西中学校校舎等更新設計配置計画 案に関するアンケート調査結果

令和7年10月
上尾市教育委員会

配置検討 (A案)

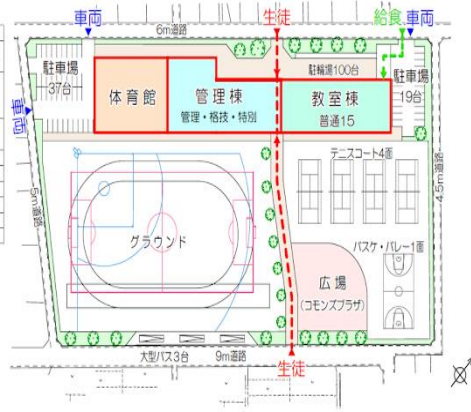
A案（良い点）
駐車が止めやすく、広場（コモンズプラザ）も使い勝手が良い。（教職員）
授業中に校庭が見えない。大型バスが入る。（教職員）
正門から教室棟までに広場・駐車場があり、現在の正門すぐ、昇降口より不審者入り辛い（教職員）
空調設備が整うこと（教職員）
作りが現行に近い点（教職員）
コンパクトになっている設計。（教職員）
中庭が日陰になるようにしたら尚良いと思います（保護者）
広場があるのが画期的でいいと思いました。（保護者）
特別教室が一塊になる点。体育館への日差しが遮られるだろう点（保護者）
授業に影響が少なそうである（保護者）
今とあんまり変わらなくて過ごしやすいと思います。（保護者）
グラウンドの位置がそのままのため、体育や部活などの支障が少ない。（保護者）
今と配置が大きく変わらない（保護者）
使用されなくなったプールが撤去されること（保護者）
駐車が広い道路に面しているのが使い易そう（保護者）
現状と大きく変わらないイメージで仕上がること。（学校運営協議会）
テニスやグラウンドを移動しない（学校開放委員会）
グラウンドへの影響は少ない。（学校開放委員会）
今と配置が似ている。（近隣住民）
多分現状にいちばん近い建物の位置だと思うので、給食車両の出入り口以外は問題ないと思う。駐車場への入口が1箇所なのが良い（近隣住民）
従来通りの配置計画子どもや職員や地域の人には変わらない環境なので、親しみがある。（近隣住民）
現状とゾーニングの変化が少ない点。（近隣住民）
今の建物配置と近いので、近隣の住民の反対が少ない。と思われる。（近隣住民）
給食車両と駐車場の入り口が6m道路側にないこと。（直線道路のためか、スピードを出す車が多いと日頃から感じている）
現況に近いので、完成後の暮らしの想像がしやすい（近隣住民）
今の学校の形に一番近い。（近隣住民）
今までとあまり変わらない配置（近隣住民）
校舎、校庭の場所はほとんど変わらず、生徒、車両の出入口もさほど移動しないので、使い慣れた人にもわかりやすい。
また、出入口を歩行者と分けたことで安全だと思う。駐車場がまとまっており、スッキリした印象。（近隣住民）
現状に似ています。（近隣住民）

A案（懸念点）
管理棟の中に格技場が入っている（教職員）
騒音問題（教職員）
管理棟・体育館が、裏門側で、特支も裏門近く。現在の状況に近い。（教職員）
教室が最後に出来上がるようで、工事をしている間はどこで生徒が勉強するのか。（教職員）
体育館が狭い？入校した後の生徒導線が長い。（教職員）
体育館がグラウンドと隣接していない為、内外の運動施設としての連携は難しい。（教職員）
各教室から外の様子が見えにくい（保護者）
プールなど無くすのはどうかと思う。（保護者）
死角が多い（保護者）
今の西中の形に近くて新しさを感じにくい。（保護者）

4.5m道路から給食車両が出入り出来るのか不安である。（保護者）
教室少ない（保護者）
騒音の気になる施設は道路が広いので、南校舎がわに配置してもよさそう。配置云々より、設備。空調もさることながら、インターネット環境の強化などICT関連への対応が重要に思う。（保護者）
教室棟狭いのでは？今と同じようで、変化感じない（保護者）
教室棟と管理棟が2列より、1列が良い（保護者）
騒音による苦情が発生し、のびのびと活動ができない可能性がある（保護者）
教室棟が離れていて、防犯に懸念がある。常駐の大人がいるのか？（保護者）
新しく取り付けた体育館のエアコンが再利用されるのかどうか（保護者）
グラウンドの全てには目が届かない（目視できない）（保護者）
①3クラス並行までで推移するならよいが、4クラスとなった場合にバスのスペースをどう確保できるのか。②格技場の下に管理棟が配置されるのは、騒音が心配。格技場といえども跳躍・柔道などの振動がたとえ管理部門でも落ち着かず、来客にも失礼）。③駐車場の扉を開けるまで、車を駐める場所がない（校門は車で送迎に来た保護者や業者が門を開けるために車を一時駐めるだけのスペースがなければ路上駐車となり、危険であるから、門の前に車が入り込めるくぼみを設けなければならない）。④校庭からの砂塵防止対策（散水装置や簡易的な舗装など近隣への砂塵防止対策はあるのか）。⑤特別教室の数が示されていないが、今後の社会情勢の変化に対応して新たな教科が新設されたり相談機能が必要になって個等等スペースが必要になった場合に対応できる余裕があるのか。場合によっては食堂で給食を食べる様な時代が来るかもしれない。⑥職員室の配置が不明だが、一目で校地全域を見渡せる安全・警備体制がとれるか。⑦北西門から登校した生徒の動線にムダが見られる。（学校運営協議会）
グラウンドやテニスコートに目が届かない（学校運営協議会）
サッカーコート68m×105mが入るか？（学校開放委員会）
テニスコート北側住宅への騒音対策が必要。北側住宅は学校が出来る以前からあり、騒音への苦情が多い。（学校開放委員会）
教室が少ない（学校開放委員会）
体育館が民家に近すぎるので騒音が心配。3棟に分かれると基礎工事など余計に費用が高くなるのでは？また給食の門は業者の方が出入りするたびに運転手の方が開閉するルールになっていると思うが、門の開閉で一時的に道路を塞ぐことになる。4.5M道路で狭いので厳しい。（近隣住民）

体育館・音楽室からの騒音に悩まされる、特に冬季体育館、校舎の日陰が心配。（近隣住民）
建て替え計画以前から我慢していますが、グラウンドの騒音砂埃対策が必要（近隣住民）
行事などでは6m道路に自転車大量に出入りすることによる交通安全面（誘導係を配置すれば解決できそう）中庭がうまく活用できれば良いが、そうでなければ職員や生徒間での死角となりうる？（いじめなど）（教室からの見通しが良ければ心配にはならない）（近隣住民）
教室棟があり、北西に管理棟、体育館があります。死角となるような場所はいかがでしょうか。B.C案の方がシンプルで分かりやすいように思います。無駄な中庭というスペースがある、広場も分けられたスペースでなくアバウトな感じで、利用しずらければ意味がないように思います。その点ではB.C案の方が確保された広場となっており、有用性が高いように思います。災害時の避難所としても有効という点ではB.C案に劣るのでしょうか。災害時に利用できる施設であってほしいと思います。（近隣住民）
給食の配送車が狭い道を通る（近隣住民）
A案の懸念点の前に、校舎建て直しの必要性をもう一度考えるべきだと思います。令和31年度に生徒はどのくらいになるのか…これから先の超高齢化社会に逆行しているのでは？上尾市には小中学校が多すぎると感じます。学区の関係上偏りある生徒数。学区の見直し、今ある施設の今後の使い方を市民に問うてほしい。目の前に住む住民が建て替えることを知らず（私の情報不足なのかもしれませんが）このアンケートがきたときに工事の騒音、建て替えたあとのことなど慣れ親しんだ生活が一変してしまう心配でいっぱいです。ではA案の懸念点です。体育館、管理棟が住宅に近接してくるので騒音対策が必須。土休日の体育館使用を早朝からにしない。また室外機を住宅側に取付しないでほしい。現在体育館に付いている室外機、かなりの騒音です。（近隣住民）
工期が長すぎるため、背景にある基本的な考え方である老朽化、教育の質向上を迅速に解決できない。全てにおいて遅きに逸してしまうというリスクはないだろうか？100点の配慮とバランスを考えるあまりに本来考えなければならないイシューを疎かにしている。地域や市の施設企業ともしっかり協力体制を考えられないか？官民一体のロールモデルを作るような気概があってもいい。（近隣住民）

一番良い案と思われる今後プールが無くなるのは時代の流れと思われるが民間委託の水泳教室は無理がある 泳げない人が増えるのは緊急時に心配である（近隣住民）
給食車両の出入り口道路は幅4.5mで狭い。住宅が隣接しており給食車両の進入路としては不適。（近隣住民）
給食車両の出入口道路は狭いので住宅が隣接していて車両の進入路としては不適ではないか。（近隣住民）
建物が並行して管理棟と教室棟が分かりにくい。（自治会長）
1工事期間の安全確保。（自治会長）
変わり映えがない（避難所運営班）
①体育館と校庭が関連付かず、つながらない。これについては、それぞれの利用に影響があるか、また、関連を求めるか、何を期待するかが不明のため、コメントができない。関連付けが必要であれば、管理棟と体育館の位置を入れ替えることで可能である。ただし、敷地と多々もの面積との関係から可能かどうか、課題となる。また、上記「良い点③」のメリットは外れてしまう。②（上記「良い点④」について）避難スペースは確保できるが、避難所として体育館の使用を考えたときには、デメリットとなる。（自治会長）
現在も同じ状況ですが車両入口の交通量が多く一時停止の標識ではないので心配です。体育館の騒音問題があるのであれば体育館の場所は変更した方がよいです。（自治会長）

給食のトラックが出入りにくい（4.5m幅の道路のため）・事務室や職員室が教室等の後ろに行くため、来客者などが分かりにくい。（不審者対応の面からも）そのため、教室棟と管理棟を逆にしても良い。（教職員）
普通教室が2棟に分かれてしまうので、学年を跨いだ授業のある教員は移動が大変そう。管理棟側の普通教室は防音と振動対策をしっかりと行う必要があると思う。駐車場から管理棟までが離れているので、荷物の受け取りで、宅配業者さんに負担がありそう。（教職員）
コモンズプラザから教室棟までの距離が近いためセキュリティ面での不安あり。教室棟と管理棟が別れていることで生徒への見守り状況や教員の移動距離が気になります。（学校運営協議会）
今後、給食がセントラルキッチンが予想される中で4.5m道路から給食トラックの搬入は大変ではないか？北門から登校する生徒の校舎までの動線が管理棟を通るが土足で通すのか？（学校運営協議会）
工事中の生徒の移動距離が長い。工事終了後も他家よりまとまりに欠ける体育館の騒音（近隣住民）
完成までの工期、計画が長い状況変化があるのでは？人口減少からダイケア、憩いの場などオープンスペースがあると良い（近隣住民）
管理棟に教室はない方が良い信号機が無い寿し長の横の道をあまり通ってほしくない広い道から出入りが混む（近隣住民）
工事における騒音問題・工事用の車の出入りの振動問題完了後の緊急避難所（洪水に対しては×）ですがそれは受け入れが出来るようになるのですか？（近隣住民）
管理棟が教室棟の奥にあり、来客や安全面で不安体育館とグラウンドとの距離があること（自治会長）
南側の出入口（現在も同様）が交差点部（T字路）にかかっているため、車両の出入りが危険を伴う。交差点部から5メートル以上離れた方が良いと思われる。・北側建物（新築）の建物高さによっては北側住人へ採光で問題が発生するリスクあり。（保護者）
グラウンドと体育館が離れているため、急な天候の悪化（落雷など）時に大人数が避難できるのに時間を要する。災害時に炊き出しや支援品の搬入に使用しにくそう。令和30年頃の工期予定時に校舎と体育館、管理棟が離れているため、利便性と、安全性に問題が起きそう。生徒数が減少するかもしれないが、発達障害などフォローが必要となる児童は上昇傾向にあり、10教室で対応できるのか疑問。（保護者）

配置検討 (B案)

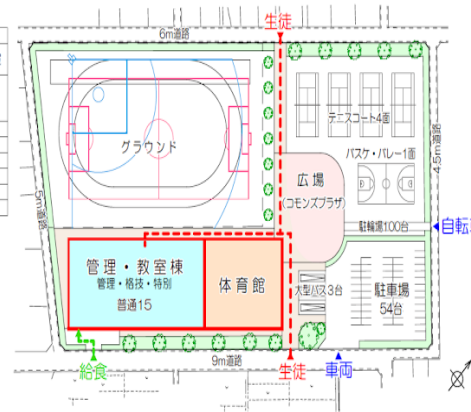
B案（良い点）
校舎が一行のため、管理しやすい。（教職員）
地域で体育館を利用しやすい（教職員）
現正門側・南側にテニスコート・グラウンド等並び北側裏門に校舎体育館１列に並ぶ。南が広くとれる。（教職員）
教室棟が管理棟と同じ並びになっている。（教職員）
体育館、管理棟、教室からグラウンドやテニスコートの様子がわかり、夏の雷などの天気急変時の声かけがしやすい（保護者）
プール等はないが片方に校舎などをまとめるのはいいと思う。（保護者）
教室棟や管理棟から外の様子が見渡せるので安全面でも良いと思います（保護者）
開放感があるし、全体的に学校らしい風景で景観的にも美しい。ランニングしやすい。（保護者）
1箇所建屋が集約されているので避難誘導する事態があった時にスムーズに避難出来ると思う。駐車場が分かれて、教員用、来客用と区分しやすくして良い（保護者）
A案より整備されているように感じられる。（保護者）
現テニスコートは水捌けが悪いので、この案により舗装駐車場となるのはよい。15教室の予定であること。広場があるので、用途により施工後に柔軟に利用を変更できること（バス停などの設置）中学校としての役割が無くなっても、公民館やスポーツセンターとして再利用が可能な建物の配置。（保護者）
体育館の一般利用がしやすそう（保護者）
車両の入る場所がわけられている点（保護者）
体育館とグラウンド近く管理しやすいのでは（学校運営協議会）
建屋を北側にまとめているのでスマートであるグラウンドと建屋が明確に分かれているので、グラウンドやテニスコートなどを外部使用の際に明確にエリアの線引きがしやすい（学校運営協議会）
建物からグラウンドが見渡せる。外の状況が一望できる。（学校開放委員会）
ガラッと変わり校舎一体感（学校開放委員会）
駐車場・グラウンド・体育館が隣接している。北側住宅への騒音対策が不要。（学校開放委員会）
生徒出入りの動線が真っ直ぐで見やすい、綺麗だと思う。駐輪場の場所も十分に見える。（近隣住民）
コモンプラザが校舎から離れているので防犯上少し安心。（近隣住民）
北側の道が狭いので、子供達が通らない方が車に乗る近隣住民としては安心できます子供達の動線もいい気がします（近隣住民）

B案（懸念点）
今まで、校舎がなかったところに校舎ができるため、近隣の方の景観がかなり変わる。（教職員）
住宅地側に教室棟や体育館が並ぶので、騒音の苦情が心配。（教職員）
騒音問題（教職員）
裏の住宅に光はあたるのか。大型バスが入らない。（教職員）
A案のように2列並列のほうが、生徒の様子が窓越しに見えやすい。1列だと見え辛い。（教職員）
従来の配置と大きく異なるため、現在の裏門が正門になることで、生徒の登校指導が必要。（裏門の道がすごく狭いため）（教職員）
騒音（教職員）
住宅に体育館、教室が面しているため騒音問題が懸念される。（教職員）
駐車場28台分の出入口付近が少し狭く、住宅街の歩行者の妨げにならないだろうか？駐車場をふたつに分ける意味。保護者が集まる時の駐輪場は？（保護者）
広場の区画は部室などにしたほうがいい思う。（保護者）
水捌けが悪いところが体育館になるの予定なので、地盤改良の必要性がでるかもしれない。大型バス3台スペースから不審者が入構が安易になる危険性。また、道路に面しているため、近隣から大型バス使用時にクレームが入る可能性。（保護者）
球技用コートが東側で、民家と近い点。（保護者）
グラウンドの場所がメインになっているから（保護者）
駐車場に入る道路が狭い（保護者）
大型の自動車が入りづらそう（保護者）
①3クラス並行までで推移するならよいが、4クラスとなった場合にバスのスペースをどう確保できるのか。②格技場の下に管理棟が配置されるのは、騒音が心配。格技場といえども跳躍・柔道などの振動がたとえ管理部門でも落ち着かず、来客にも失礼）。③駐車場の扉を開けるまで、車を駐める場所がない（校門は車で送迎にきた保護者や業者が門を開けるために車を一時駐めるだけのスペースがなければ路上駐車となり、危険であるから、門の前に車が入り込めるくばみを設けなければならない）。④校庭からの砂塵防止対策（散水装置や簡易的な舗装など近隣への砂塵防止対策はあるのか）。⑤特別教室の数が示されていないが、今後の社会情勢の変化に対応して新たな教科が新設されたり相談機能が必要になって個等等スペースが必要になった場合に対応できる余裕があるのか。場合によっては食堂で給食を食べる様な時代が来るかもしれない。⑥職員室の配置が不明だが、一目で校地全域を見渡せる安全・警備体制がとれるか。⑦駐車場が2カ所に分かれており、将来の増改築に自由度が狭まりはしないか（学校運営協議会）

コモンズプラザが離れているので不審者が侵入した際に初動に遅れが出るリスクがある体育館と教室棟を逆にすれば給食車両の出入りに回避性が出てスムーズな作業になると思う（学校運営協議会）
北側住宅の日当たり、騒音を懸念（学校開放委員会）
バス停のため野球場のライトやサッカーコートが小さくならないか？（学校開放委員会）
駐車場の出入り道路幅が気になる。（学校開放委員会）
東側の住居への配慮。テニス、バスケなど運動時の騒音及び、高いフェンス設置に伴う日陰問題が出て来るかも（学校開放委員会）
3案の中で最も避けてほしいプラン。西側5M道路は普段から宅配業者など一時停止している車が多い場所です。見通しも悪いし、狭いので今でもすれ違う際や歩行者を追い抜く際も注意している道です。細い道ですが朝は特に幼稚園に行く人も通りますし、人通りも割とあるので駐車場があると危険です。また北の6M道路にはゴミ捨て場が路上にある為、朝の時間帯はゴミを避けるために道路の端は歩けないので、危険です。また日当たりが良すぎて夏が心配。一年の半分はカーテンが閉めっぱなしになるのでは？もしB案にするなら学校の敷地の一部にゴミ捨て場を組み込んでほしい。（近隣住民）
駐車場が北側にあり、駐車場へのアクセス道路の道幅が狭いため、事故の懸念がある。（近隣住民）
駐車場の位置、道路幅の狭い6Mと5M道路を利用するのは事故の発生が懸念されます（近隣住民）
体育館のアクセスが悪い、広場の必要性が無い（近隣住民）
駐車場が分断され、満車時など北側道路が危険になる。（近隣住民）
目の前に、大型バスが出入りされては、近隣として多大な迷惑である。（近隣住民）
駐車場が北側にあるため事故が増えそうです（近隣住民）
駐車場の位置に反対です。駅前からの広い道路からの侵入が良いと思います。狭い民家の利用には反対です。（近隣住民）
テニスコートやバスケコートの砂埃が迷惑。全面ハードコートにすれば良いけど騒音も酷くなるので無し。大掛かりな変更で税金かかるのでなし。（近隣住民）
現状と大きく変わる。そのため、元々住んでいた住民は、配置が変わることを想定していないため、困惑し住民の協力が得られにくいのでは。また、部活や授業へのデメリットが大きい。（近隣住民）

グラウンドに対して建物の配置がおかしい。建物が壁となってグラウンドの騒音がね返り増幅されることが考慮されていない。またわざわざ体育館や特別教室を住宅が密集している箇所に多く面で接するようにしているのは何故か？現在の格技場が出来た際に、騒音が増幅された事にも気付いていない案だと思う。グラウンドを隔ていても、格技場内での足音が響いていることを知っているのだろうか？建物を壁にしない、音がこもらず抜ける隙間が必要。駐車場を敢えて分散し、狭い道路からの出入りに変更する理由が分からない。（近隣住民）
周辺住民は、南側、北側の環境が真逆になる北側に教室棟、南側にバスケ、バレー、テニスコートになる為、学校からの音、生徒の声など長年過ぎて来た音が変わる事が気がかりです（近隣住民）
グラウンド北側地域の北斜線問題はないと思うが東西に長く住民の南側の圧迫感や日当たりが気になる（近隣住民）
今の現状と、だいぶ変わる（近隣住民）
南向きはこれからの時代良いとは言えない。騒音対策。（自治会長）
建物を一列配置するので騒音問題は心配ですが住人への丁寧な説明をする流れを考えて理解を求めれば解決できると思います。駐車場が2カ所に分かれてしましますが建物の利便性を考えればむしろ良いと思います。（自治会長）
生徒の入口は2ヶ所あるが車両の入口はA案の車両にあると良い9m道路側が便利である（近隣住民）

広場はテニスコートの中、2面あたりが良いと思います（近隣住民）
西中の北西面にお住いの方々が日かげになる建築法や基準では納得しないと思います。（近隣住民）
住宅地対応（騒音対策）に配慮必要（自治会長）
周辺住民との関係、西側・東側の駐車場は良くない。特に西側の車両入口は良くないテニスコート、バスケ、バレーコートの位置が良くない（近隣住民）
車両の出入が5m、6m側ですので無理があるような気がします。（近隣住民）
日陰になりますね（近隣住民）
建物の反対側に対する住民の配慮が必要？（近隣住民）
体育館・特別教室・格技場が近接するため、騒音、低振動等の対策を要する。改善案1.格技場（柔道）の低振動対策をして下さい。2.格技場の夜間貸出時間を短くして下さい。（現夜間9：00→夜間7：00まで）（近隣住民）
テニスコートやバスケ、バレーコートの使用について記載がありましたが部活動が地域移行されるのであれば問題ないのではと思います。（保護者）
駐輪場がない（保護者）
駐車場の2箇所の区別（保護者）
道場がない（保護者）
雑音対策をどうするか（教職員）
校庭の砂ぼこりが校舎や体育館に入り込みやすそう（土砂汚れが多そう）（保護者）
北側の民家への影響（近隣住民）
地域に開かれた学校という点では、少し違うかなという感じ（保護者）
テニスコートとグラウンドの間に道があること（保護者）
駐車場が死角になるので、防犯カメラ設置が必須。（保護者）
広場の使い道はあるのか。（保護者）
今まで駐車場だった場所がコートになる事により、部活の騒音環境が変わる近隣住民への理解と協力かなと思った。（保護者）
北側配置による北側住民の視覚的解放感の消失。3？4？階建てによる北側遮蔽リスク。・駐車場がバス通りから内部に移動することによる住宅街での事故リスク拡大。普段利用しない一時利用等の地域解放時などに。・工期中の動線及び工期の長さ（保護者）
間口の広い建物の圧迫感（保護者）
全学年のクラスが一校舎にあり人混みが多くなる（保護者）
施工時にテニスコートの移設が多くコスト・工期がかかると思われる。出入口が3箇所あるのは交通事故等のリスクが高くなると思われる。北側住民への影響は、3プランの中で一番クレームがあると思われる。（保護者）
